Avis délibéré de l’Autorité environnementale sur l’extension de la ligne 1 du tramway vers la gare de Montpellier Sud de France (34)

n°Ae : 2019-95

Synthèse de l'avis

Figure 2 : Plan des aménagements hydrauliques dans le schéma du Nègue-Cats (source : Dossier – figure 92 de l'étude d'impact)

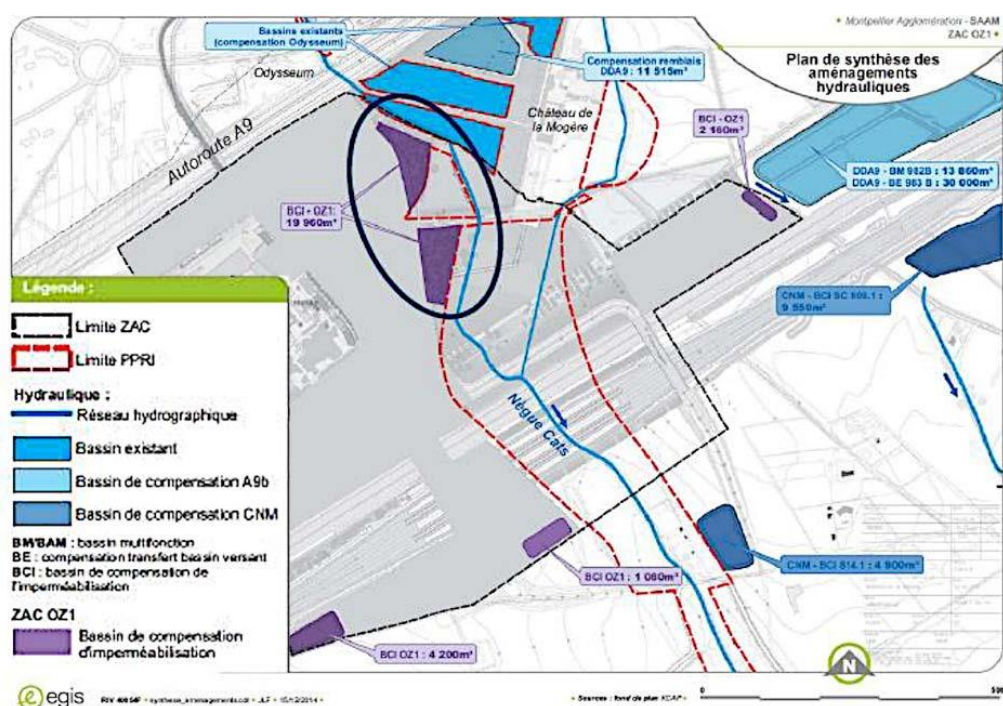
Les bassins de rétention afférents seraient installés au niveau d'Odysseum dans le futur parc du Nègue-Cats, et au sud du CNM. Le schéma présenté à l'appui de ces explications (cf. figure 2) s'avère être une troisième version du plan d'aménagements hydrauliques du secteur. Comme les deux premiers, ce plan n'est pas daté.

L'Ae recommande de fournir le plan en vigueur des aménagements hydrauliques du projet d'ensemble et de l'A9b (ou dédoublement de l'A9), ainsi que son état de réalisation (ce qui est réalisé, ce qui est en cours et le calendrier de réalisation des autres aménagements projetés), en justifiant ses évolutions potentielles.

Figure 4 : Concentrations en dioxyde d'azote au voisinage du site du projet en moyenne annuelle 2018. Source [Atmo Occitanie](#) sur fond de carte IGN Géoportail.

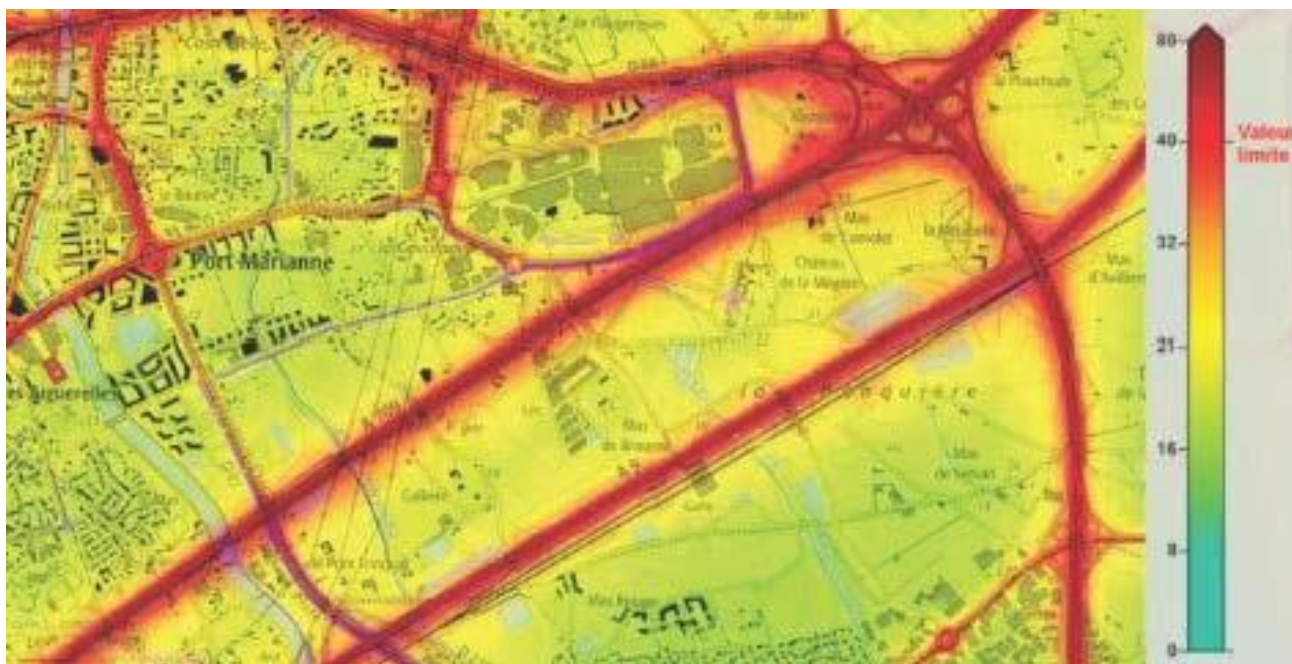
Le dossier ne fournit pas d'information quantitative sur la qualité de l'air au sein du site du projet à l'état initial, que l'on se place en 2019 ou en 2013, date de la première étude d'impact adressée à l'Ae. Au regard des informations disponibles à l'échelle du déplacement de l'autoroute A9, cet état initial pourrait se caractériser par des dépassements des teneurs réglementaires en polluants toxiques et *a fortiori* par des dépassements des objectifs de qualité pour la protection de la santé humaine édictés par l'organisation mondiale de la santé. Il convient de compléter le dossier par des données quantitatives.

- ***de compléter le volet qualité de l'air par des données quantitatives récentes des teneurs des principaux polluants atmosphériques au sein du périmètre du projet ;***
- ***de modéliser la situation future du quartier Cambacérès pour ce qui concerne l'ensemble des polluants de la circulaire du 22 février 2019 ;***
- ***de tenir compte des établissements sensibles du futur quartier ;***
- ***de procéder à une nouvelle évaluation des risques sanitaires sur la base de ces informations ;***
- ***de proposer des mesures d'évitement, de réduction et de compensation des risques notamment cancérigènes pour les futurs habitants.***
